NUOVA ELETTRONICA

Errata corrige, consigli, editoriali

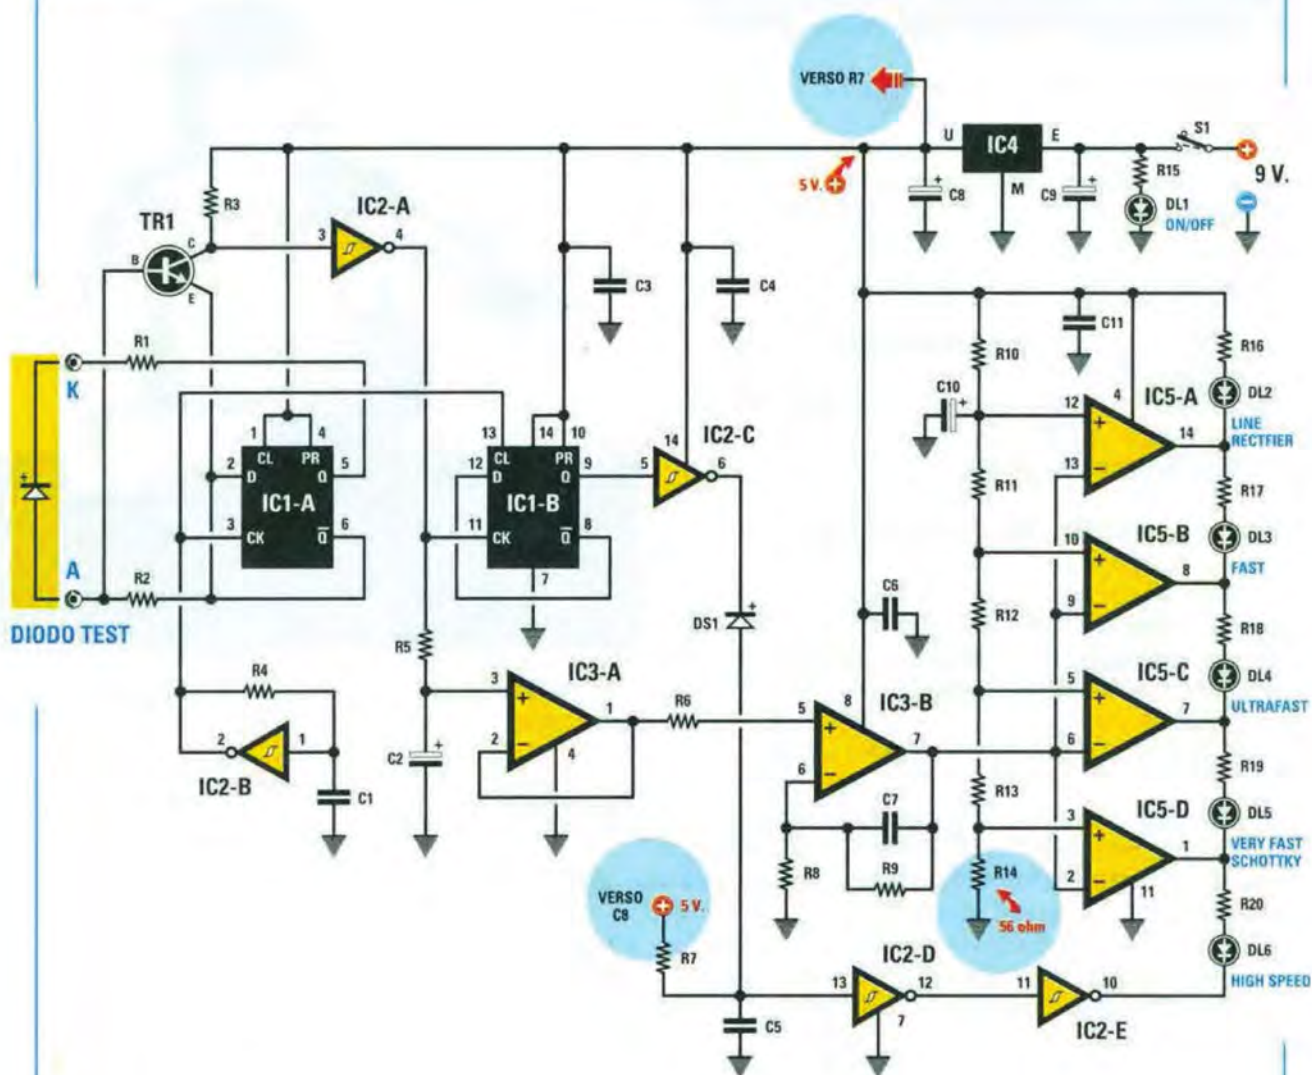
Fig.1 Schema elettrico corretto del Diode Speed Tester siglato LX.1642 per misurare il valore di Time Reverse Recovery dei diodi. Il punto indicato "verso R7" e, di conseguenza anche il punto indicato "verso C8", è alimentato a 5 volt. Il valore della resistenza R14, che nell'elenco componenti risultava da 33 ohm, deve essere portato a 56 ohm.

Fig.3 Schema elettrico del circuito LX.1407/B nel quale sono visibili il contatore 4040 (IC1) ed il nuovo microprocessore ST7 siglato EP1407B (IC2).

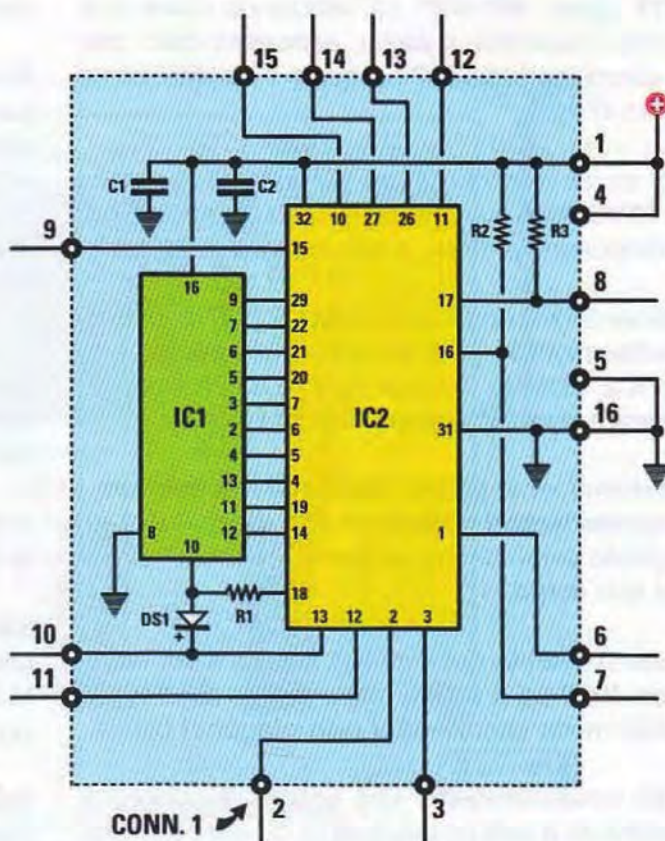
In fig.3 abbiamo riprodotto lo schema elettrico della modifica, nel quale potete notare che il microprocessore **ST6** è stato sostituito dal microprocessore **ST7** (vedi IC2) siglato **EP1407B**.

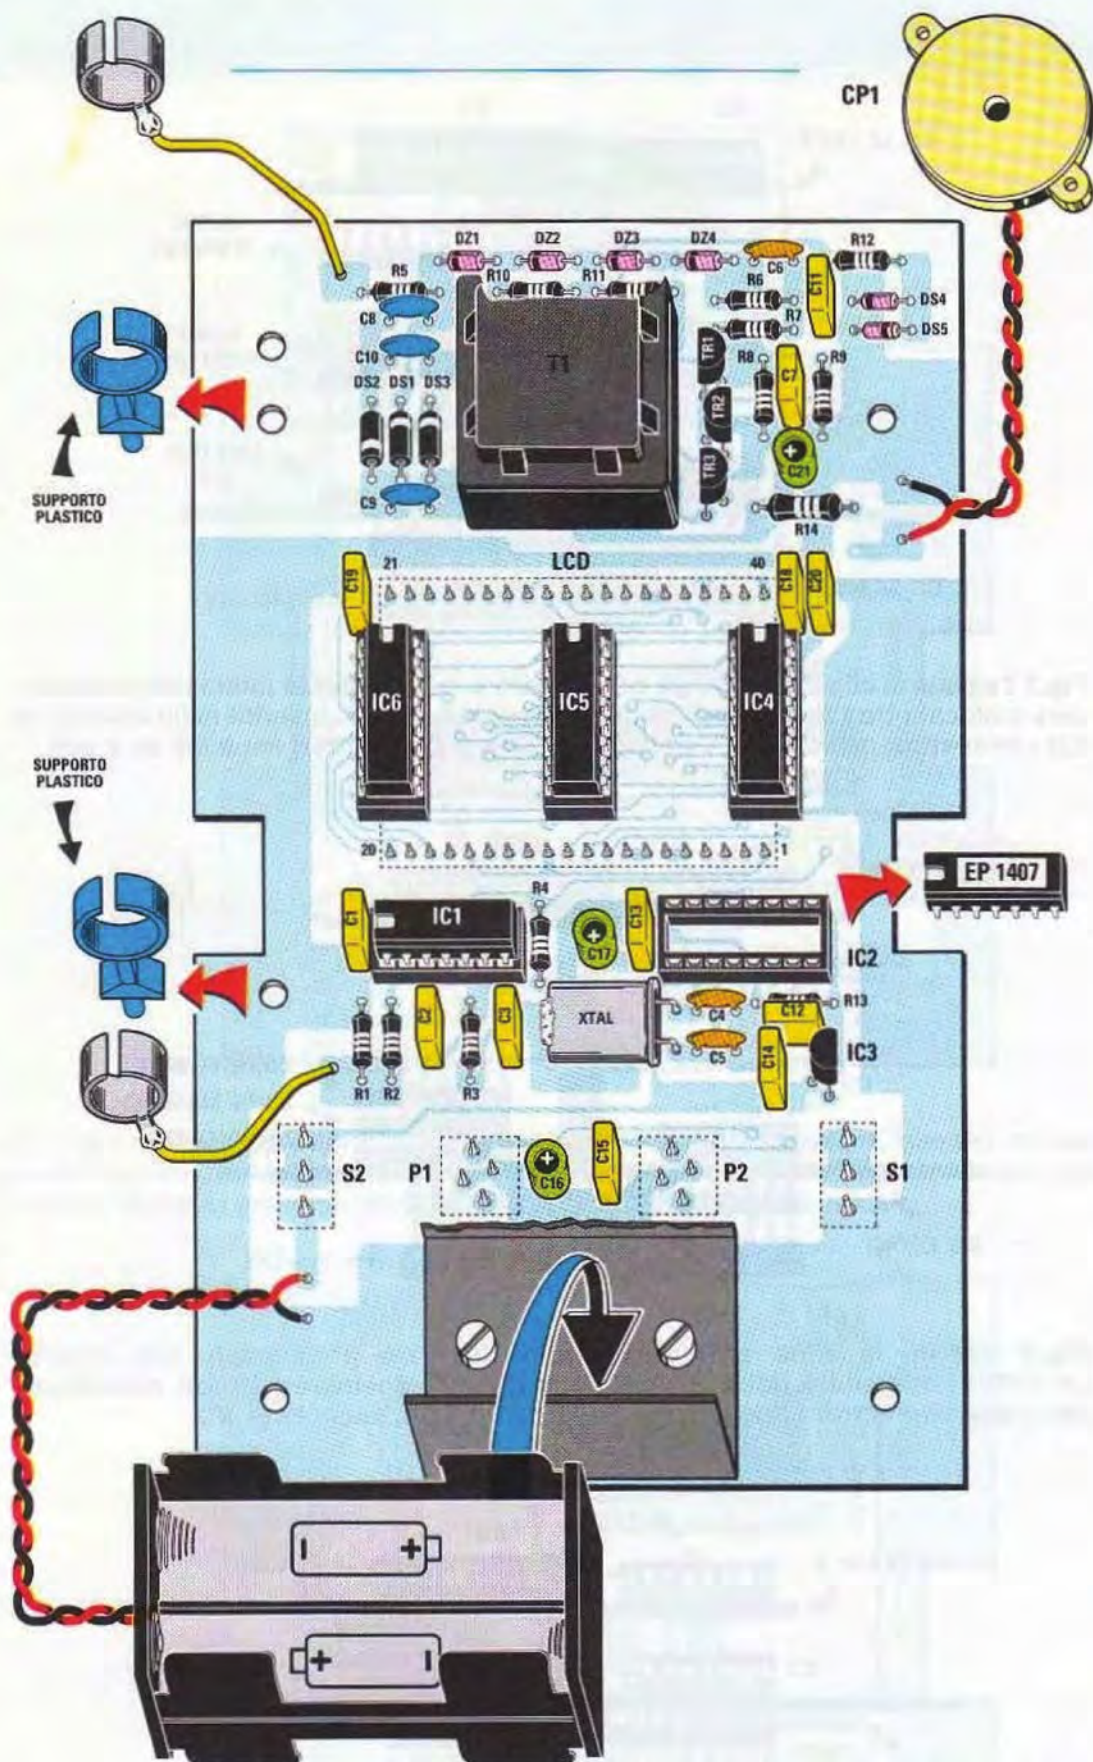
Fig.6 Per effettuare la modifica dovete estrarre dallo zoccolo il microprocessore ST6 siglato EP1407. Quindi togliete dal tubo Geiger le due clips metalliche di collegamento al circuito e liberatelo dalle clips di fissaggio in plastica. Estraiete queste ultime dal circuito stampato perché vi serviranno successivamente per il fissaggio del tubo all'esterno del contenitore.

Fig.3 A sinistra vi proponiamo lo schema elettrico relativo ai primi moduli KM01.40 prodotti dalla Aurel, mentre sulla destra la modifica da apportare con i moduli più recenti.

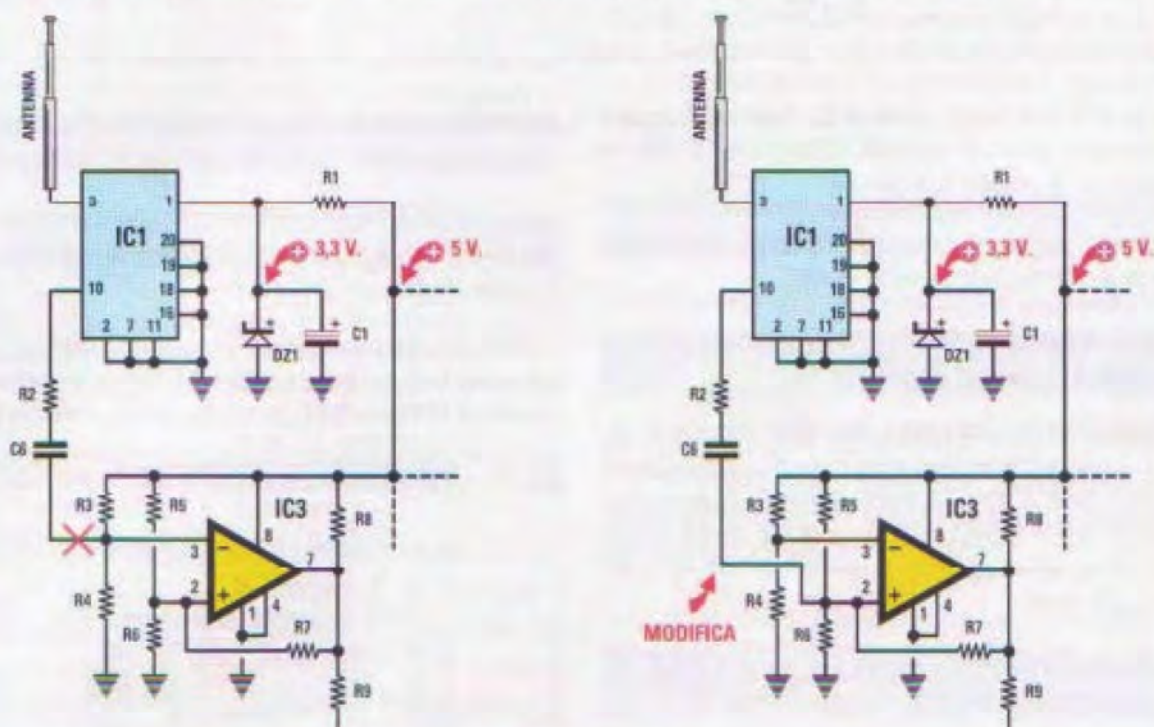
I moduli riceventi KM01.40 recentemente prodotti dalla AUREL non sono perfettamente conformi ai precedenti, pur conservando intatte le medesime caratteristiche tecniche. Per decodificare i segnali è indispensabile apportare una piccola modifica al circuito stampato.
